会計検査の指摘事例とその解説 (109)

1. はじめに

2. 支柱の背面土質量が不足し支持力を得られず

3. 耐力壁に適切な金物が使用されず

図-1 U型水路及び本件ガードレールの概念図

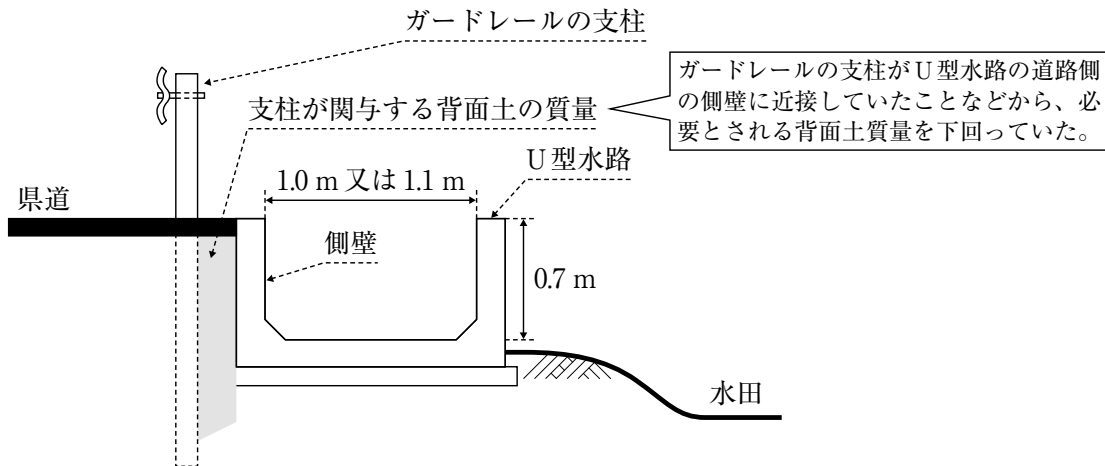
しかし、同県は、本件ガードレールについて、構造等に応じた支柱の支持力についての検討を行うことなく施工していました。

そこで、本件ガードレールの支柱の支持力について防護柵設計標準に基づき評価を行ったところ、延長139m全体において、支柱がU型水路の道路側の側壁に近接していたことなどから、背面土質量が、必要とされる0.82 t に対して0.03 t から0.07 t と大幅に下回っていて、本件ガードレールの支柱は背面土質量による所要の支持力が得られていませんでした。

また、上記のとおり、本件ガードレールの支柱が所要の支持力を得られていなかったことから、本件ガードレールに車両が衝突した場合、U型水路のうち本件ガードレールに近接している延長計134mの区間については衝突荷重が作用することになります。そこで、この区間について改めて衝突荷重を考慮して応力計算を行ったところ、U型水路の道路側の側壁の鉄筋に作用する引張応力度は723.40N/mm²となり、許容引張応力度259.05N/mm²（衝突時）を大幅に上回っていて、応力計算上安全とされる範囲に収まっていませんでした。

したがって、本件ガードレールの全体、U型水路のうち上記134mの区間等（工事費相当額計21,600,531円）は、本件ガードレールの設計が適切でなかったため、所要の安全度が確保されていない状態となっていて、工事の目的を達しておらず、これに係る交付金相当額計10,800,265円が不当と指摘されました。

支柱1本が関与する背面土の質量（以下「背面土質量」という。）を算出するなどして支柱の支持力を評価することとされています。そして、本件ガードレールの構造等における支柱の支持力については、背面土質量が0.82 t 以上必要とされています。なお、この背面土質量が確保できない場合は、他の構造を選定することによりガードレールの支柱の支持力を得ることとされています。

図-2 耐力壁の概念図

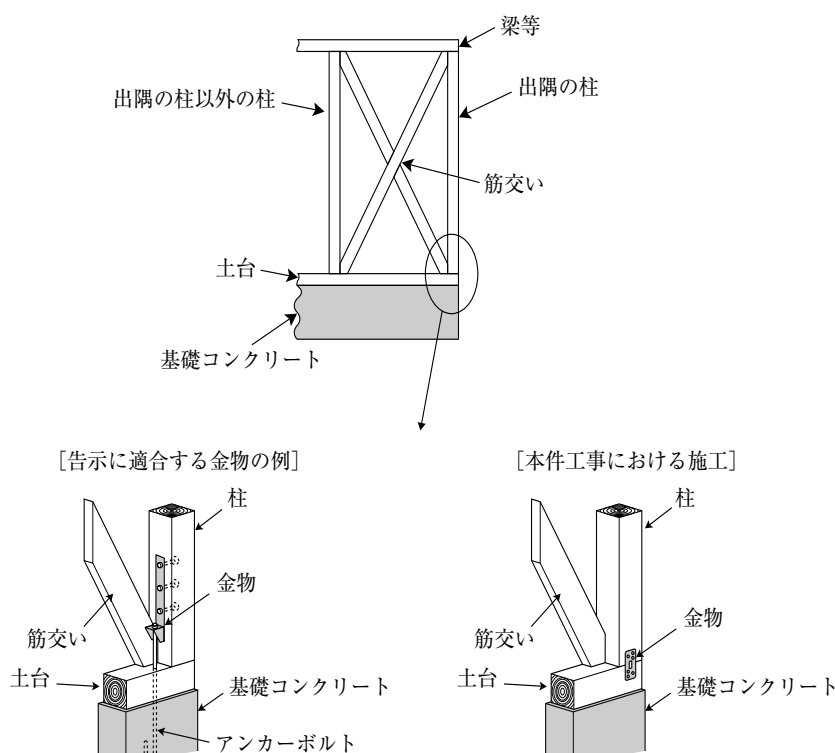
しかし、設計図面には、柱頭又は柱脚と土台等を接合する金物等を使用する箇所やその種類が示されていませんでした。そこで、事務所棟における実際の柱頭又は柱脚と土台等との接合状況について確認したところ、耐力壁を構成する16本の柱のうち4

本の出隅の柱^(注2)を含む計5本の柱の計10か所の接合箇所において、必要な引抜耐力を有する金物等が使用されていませんでした。

このため、事務所棟は、土台等との接合方法が適切でない上記5本の柱で構成された壁が耐力壁として機能しない状態となっており、桁行方向については耐力壁が全く設置されていない状態となりました。

したがって、事務所棟は、設計が適切でなかったため、所要の安全度が確保されていない状態になっており、これに係る交付金相当額5,235,971円が不当と指摘されました。

木造建築物は、建築基準法（昭和25年法律第201号）等に基づき、地震や風により生ずる全ての方向の水平力に対して安全であるように、柱と柱との間に筋交いなどを設置した耐力壁を釣合ひ良く配置しなければならないなどとされています。そして、耐力壁を構成する柱については、水平力により生ずる引抜力に抵抗するために、同法等に基づく告示「木造の継手及び仕口の構造方法を定める件」（平成12年建設省告示第1460号）等に基づき、耐力壁の種類、柱の位置等に応じて、必要な引抜耐力を有する金物等を選定して、梁、土台、基礎コンクリート等（以下「土台等」という。）と接合することとなっています（図-2）。
